PROJET D'AMÉNAGEMENT DE LA ZONE D'ACTIVITÉ DE BELLE ETOILE NORD À CARQUEFOU (44)

DEMANDE D'AUTORISATION ENVIRONNEMENTALE
ÉLÉMENTS DE RÉPONSES À LA DEMANDE DE COMPLÉMENTS DE LA DDTM DU 19/07/2023 SUR LE VOLET
AUTORISATION LOI SUR L'EAU ET ESPÈCES PROTÉGÉES

14 septembre 2023

■ Un synoptique précisant la chaîne de raccordement des eaux usées jusqu'à la STEU de Tougas.

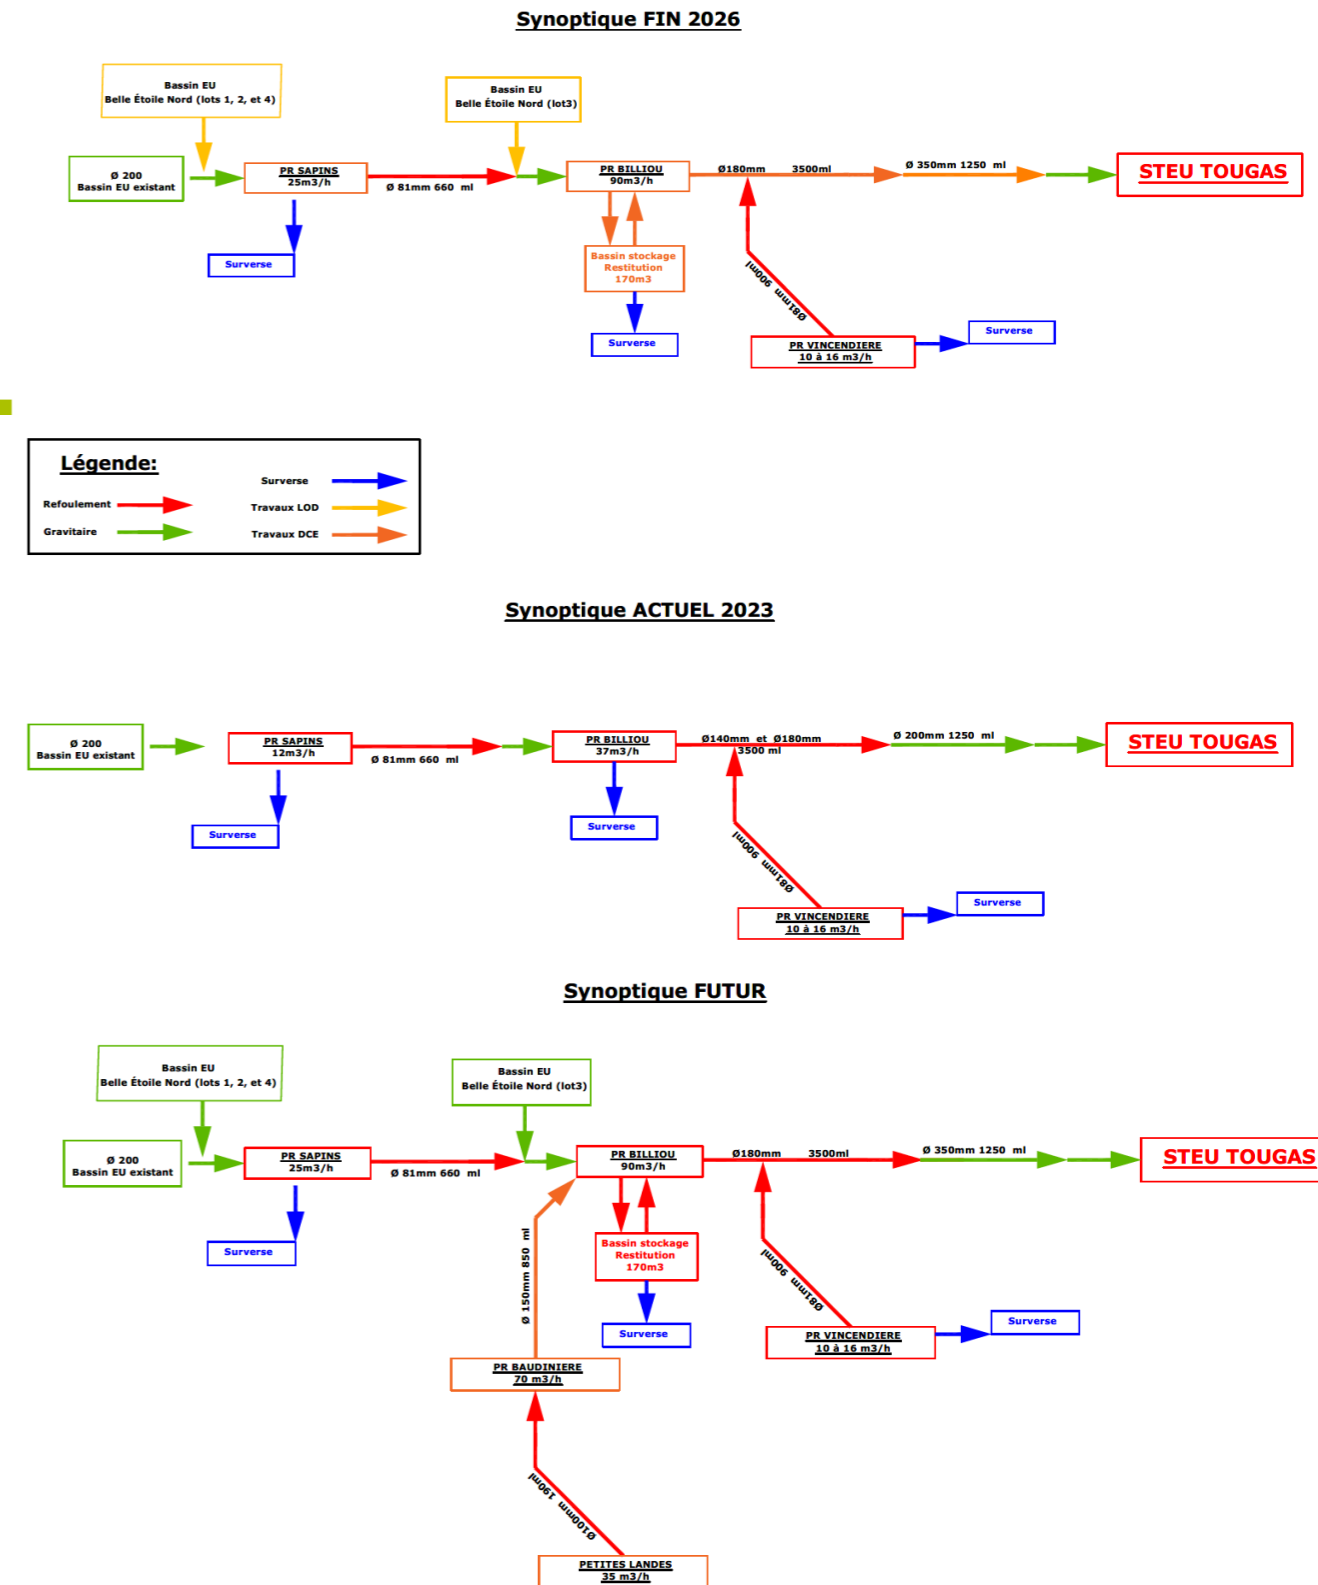
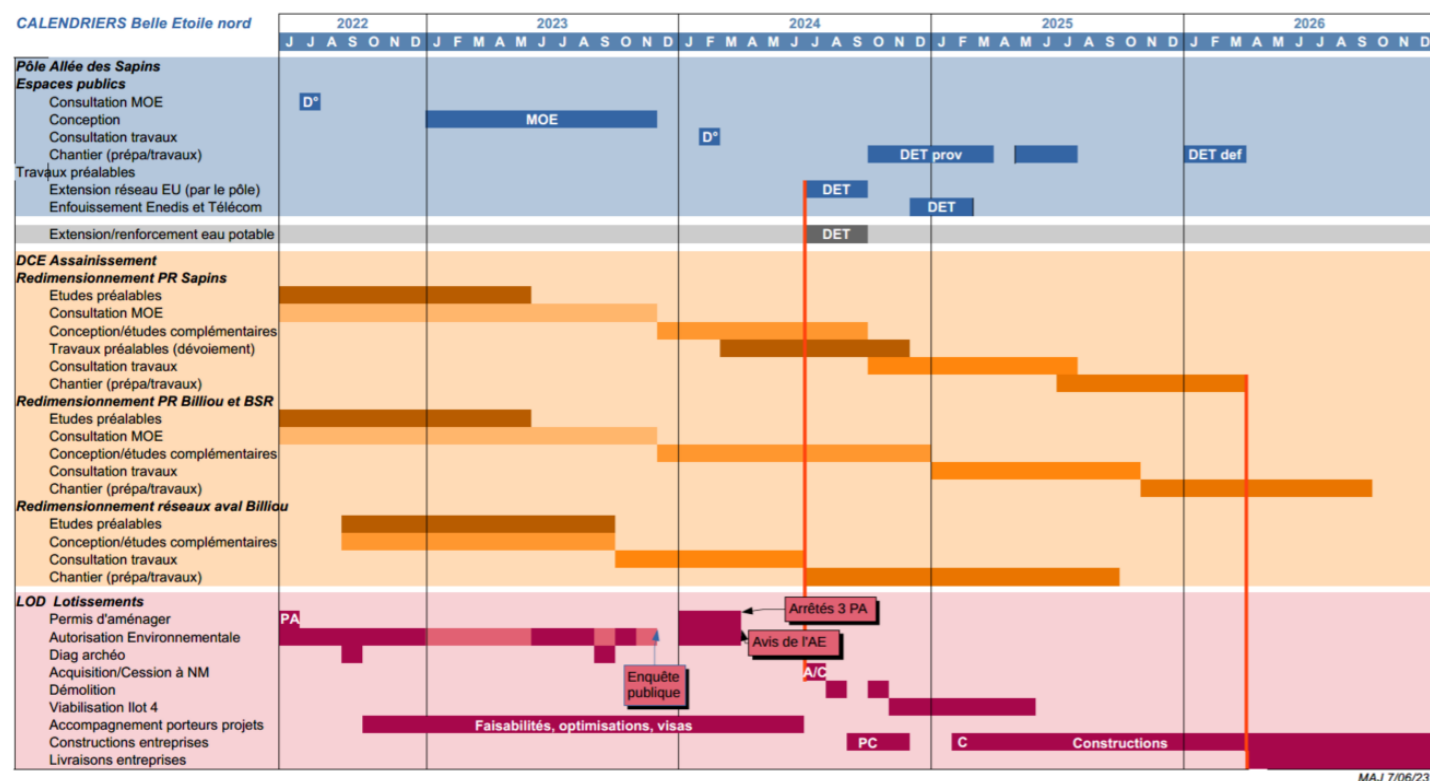
R.1	<p>Le dossier doit préciser le synoptique du réseau de collecte (incluant la chaîne des postes de refoulement – PR) acheminant les eaux usées collectées sur cette extension de ZAC jusqu'à la station de traitement des eaux usées (STEU) de Nantes Tougas. Selon nos informations communiquées par la Direction du Cycle de l'Eau (Nantes Métropole), 2 postes de relèvement Sapins (point logique d'autosurveillance codifié R1) et Billiou (point réglementaire d'autosurveillance codifié A1) équipés chacun d'un trop-plein (point de surverse d'effluents au milieu récepteur) et situés sur la commune de Carquefou sont concernés, sachant que ces derniers sont déjà en saturation aussi bien en période de temps sec qu'en période de temps de pluie.</p> <p>La réglementation générale liée à l'assainissement collectif (arrêté interministériel du 21/07/15 relatif aux systèmes d'assainissement collectif) interdit formellement tout rejet d'eaux usées au niveau des points de surverse d'un réseau de collecte en temps sec, et également en temps de pluie pour les trop-pleins d'un réseau de collecte séparatif.</p> <p>Ainsi, l'analyse des données d'autosurveillance transmises sur l'année 2022 par le maître d'ouvrage du système d'assainissement sur le point de surverse du PR Billiou est :</p> <ul style="list-style-type: none"> - Temps sec : 221,4 heures déversées réparties sur 18 jours pour un volume cumulé de 2 782 m³ ; - Temps de pluie : 929,7 heures déversées réparties sur 73 jours pour un volume cumulé de 22 347 m³. <p>Le dossier doit donc démontrer les capacités de transfert de l'ensemble des eaux usées collectées sur cette extension de ZAC jusqu'à la STEU de Nantes Tougas. Il convient d'examiner la configuration et l'adéquation du réseau de collecte (capacité de pompage des PR et dimensionnement des collecteurs d'eaux usées) démontrant l'acheminement de l'ensemble des eaux usées jusqu'à la STEU de Nantes Tougas. Ainsi, le pétitionnaire doit justifier de la compatibilité du calendrier d'urbanisation et du développement de cette zone d'activité (eaux usées domestiques et non domestiques) avec la configuration actuelle du réseau de collecte, en incluant les travaux projetés de mise en conformité de ce réseau de collecte. Il fournira notamment le programme de travaux validé par le maître d'ouvrage du système d'assainissement de Nantes Tougas (Nantes Métropole).</p>

Informations ajoutées au chapitre 7.2.5.2 de la pièce 5_LOD_Belle-Etoile_DDAE_EI.

■ Vous trouverez ci-dessous les informations transmises par Nantes Métropole :

■ Le planning détaillé des travaux sur les postes sous-dimensionnés.

■ Les travaux prévus sur le PR Sapins sont envisagés en 2025 et il sera livré au printemps 2026 d'après le planning joint. Les travaux de raccordement en eaux usées des ilots privés n'auront lieu que lorsque le poste de refoulement Sapins sera mis en service.

FIGURE 1 : DÉLIMITATION DU ZONAGE PLUVIAL AU NIVEAU DU SITE DE PROJET

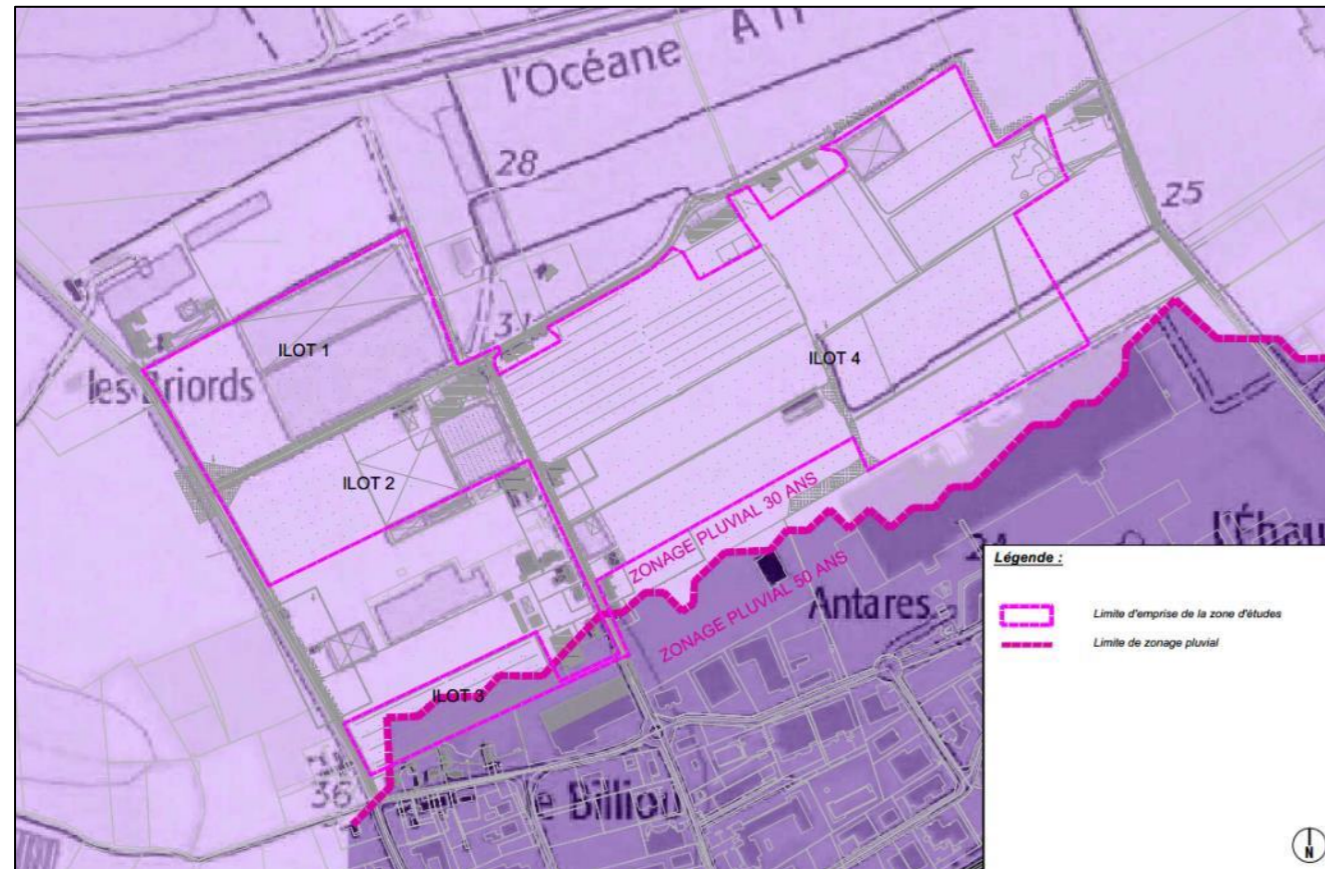
R.5	<p>Le dossier doit détailler les caractéristiques des ouvrages publics de gestion des eaux pluviales et de leurs équipements, et justifier leur capacité en précisant leur dimension.</p> <p>Point non levé. Quelques précisions ont été apportées, mais globalement, le détail des ouvrages qui permet de vérifier que les besoins sont bien respectés n'apparaît pas dans le dossier. Le dossier doit donc être complété avec les compléments demandés ci-dessus.</p> <p>Par ailleurs, le plan d'assainissement situé en annexe 8 n'a pas été modifié suite aux modifications de la gestion pluviale réalisée après le dépôt du premier dossier.</p>
-----	--

Parallèlement, le plan de zonage pluvial précise que la zone d'étude est concernée par deux zones différentes, à savoir :

- Pour les îlots 1, 2, 4 et les voies aménagées associées (Allée de Sapins et mail) : « Zone prioritaire secondaire »
- Pour l'îlot 3 : « Zone prioritaire principale »

Figure 68 page 131 de la pièce 5_LOD_Belle-Etoile_DDAE_EI

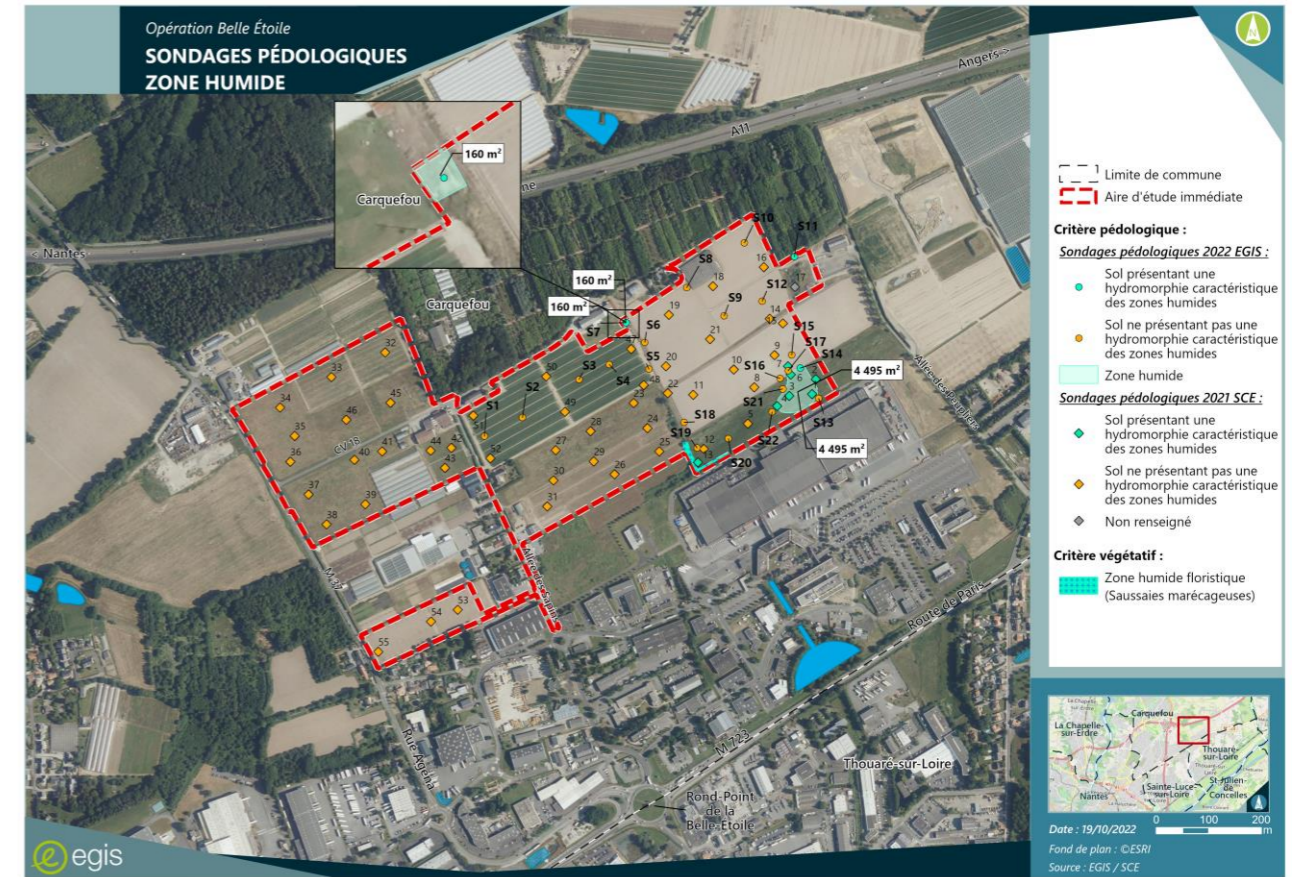
R.9	<p>Plusieurs sondages pédologiques comportent des incertitudes :</p> <ul style="list-style-type: none"> Sondages 22 et 44 à classer en Va ou Vb, Sondage 39 à reclasser en classe IV, 42 et 43 à classer dans le tableau Geppa, 41 à déclasser du IVd, quelques sondages non classés à mettre a priori en classe IIIa (35,50...), Plusieurs sondages de la campagne de 2021 classés en IVd ou en Vd alors qu'il n'est pas fait mention de traits réductiques et que certains ne sont pas classés en ZH réglementaires, Absence d'informations sur S10, S11 classé en VIc alors qu'il n'apparaît pas en ZH sur la carte et qu'il n'est pas fait mention de traits réductiques, Absence d'indications concernant les traits rédoxiques sur S13 entre 0,2m à 0,3m, S14 classé en VIc alors qu'il n'est pas fait mention de traits réductiques. <p>Les résultats doivent donc être corrigés. Les profondeurs d'apparition des traits réductiques doivent être mentionnées clairement. Les profondeurs de refus ou leur absence doivent être mentionnées sur la campagne de 2022. Les fiches descriptives des sondages de 2021 doivent être fournies.</p> <p>La cartographie des zones humides doit être corrigée en tenant compte des éléments précédents. En cas de nécessité pour lever un doute ou améliorer la délimitation des zones humides, des sondages complémentaires sont à réaliser. Le cas échéant, la séquence ERC est à réévaluer.</p> <p><i>Point non levé. Pas d'infos supplémentaire sur ce point. Le dossier doit donc être complété avec les compléments demandés ci-dessus.</i></p>

La carte de présentation des zones humides a été modifiée (figure 68 page 131) de la pièce 5_LOD_Belle-Etoile_DDAE_EI., ainsi que le tableau en annexe 3 et l'annexe 4 de la pièce 6_LOD_Belle-Etoile_DDAE_Annexes-EI_230914.

Informations ajoutées au chapitre 3.4.6 de la pièce 5_LOD_Belle-Etoile_DDAE_EI.

L'analyse pédologique a permis de mettre en évidence la présence de 2 zones humides pour un total de 4589 m².

FIGURE 3 : CARTE DES ÉLÉMENTS ACTUELS DU SITE DE LUTTE CONTRE L'ÉROSION

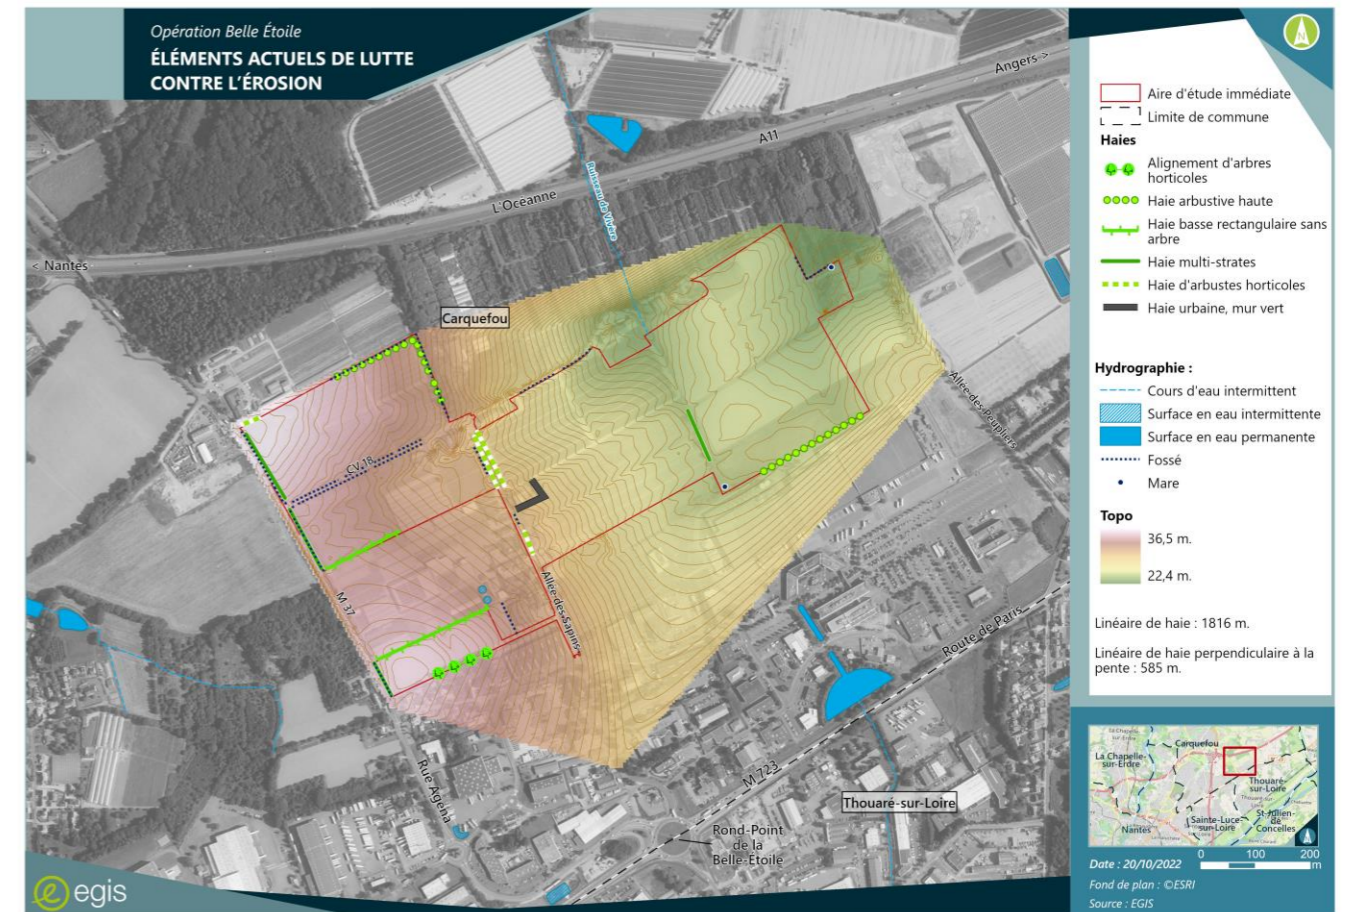
R.10	<p>Le site se situe en zone sensible à l'érosion du SAGE estuaire de la Loire (article 10 du règlement ou règle 5 du SAGE en projet). Le dossier doit donc comporter une analyse de la conformité au règlement.</p> <p><i>Point partiellement levé. Dans le dossier, des erreurs figurent dans les références du futur SAGE : la référence à la disposition M1-9 et le texte en version actuelle de la disposition M2-2 du futur SAGE estuaire de la Loire ne sont pas les bons. Ces points du dossier mériteraient d'être modifiés dans un objectif d'amélioration en vue de l'enquête publique (point non rédhitoire).</i></p>
------	--

Informations ajoutées au chapitre 16.2.2 de la pièce 5_LOD_Belle-Etoile_DDAE_EI.

Le projet est localisé au sein d'un « bassins versants sensibles à l'érosion ». Des mesures d'évitement et de réduction de l'érosion des sols sont prévus par le présent projet.
